DIN 1052 Berichtigung 1

**Entwurf, Berechnung und Bemessung von Holzbauwerken –
Allgemeine Bemessungsregeln und Bemessungsregeln für den
Hochbau,
Berichtigung zu DIN 1052:2008-12**

DIN 1052 Ber 1:2010-05

Bild E.2 — Bezeichnungen am Rechteckquerschnitt“

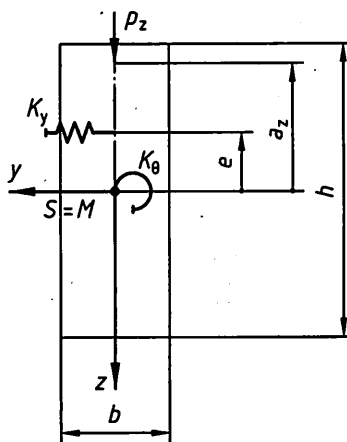
E.3 Kipplängenbeiwerte (Biegedrillknicken, Kippen)

Das Bild E.2 ist durch folgendes zu ersetzen.“
